Zeitschrift: **Habitation : revue trimestrielle de la section romande de l'Association Suisse pour l'Habitat**

GA GROUPEMENT D'ARCHITECTES (PROJET RETENU)

LE PROJET VU PAR LES EXPERTS

Plan de rez-de-chaussée (variante ascenseur)

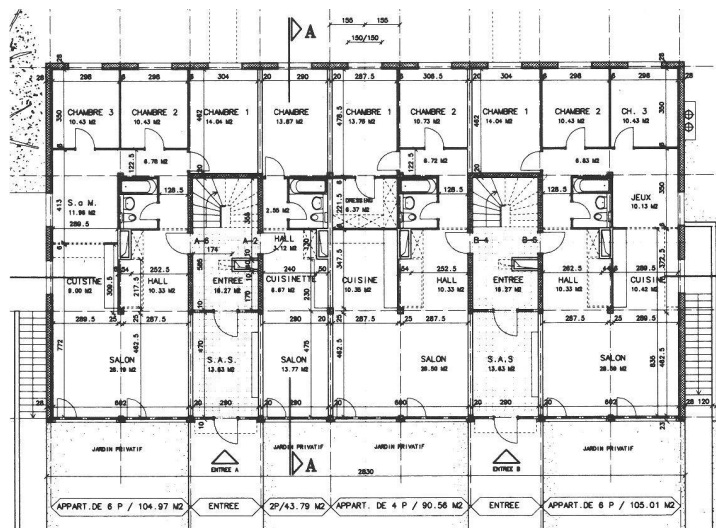
Le groupe d'experts porte son choix sur la variante avec ascenseurs.

Plan d'étage (1^{er} et 3^e)

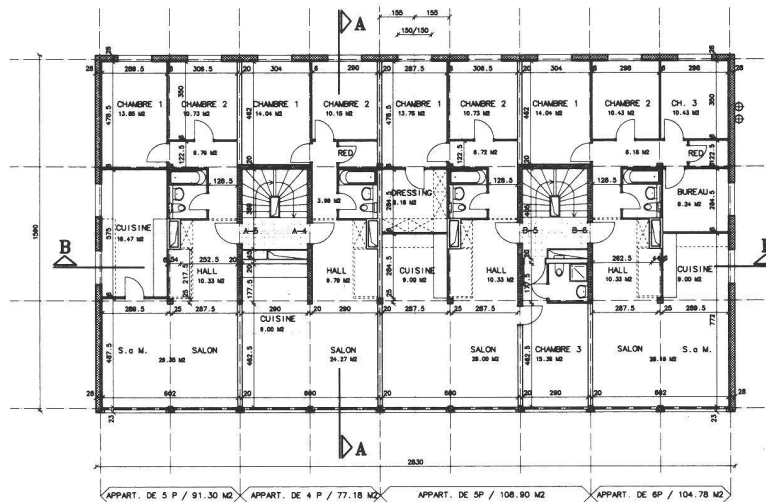
Le système constructif est intéressant et rapporte à une conception simple. La réflexion en matière de souplesse d'utilisation et d'adaptabilité des plans permet de se faire une image évolutive convaincante des logements. Les typologies sont bien dimensionnées, quelques points de détails pouvant être améliorés sans grandes difficultés. Il sera par contre délicat de modifier l'accès aux zones cuisines qui oblige à contourner les gaines.

L'importante profondeur de l'immeuble prêterait l'usage et les qualités spatiales des zones centrales des logements. Ce défaut est compensé par les jours en pignons pour la moitié des appartements.
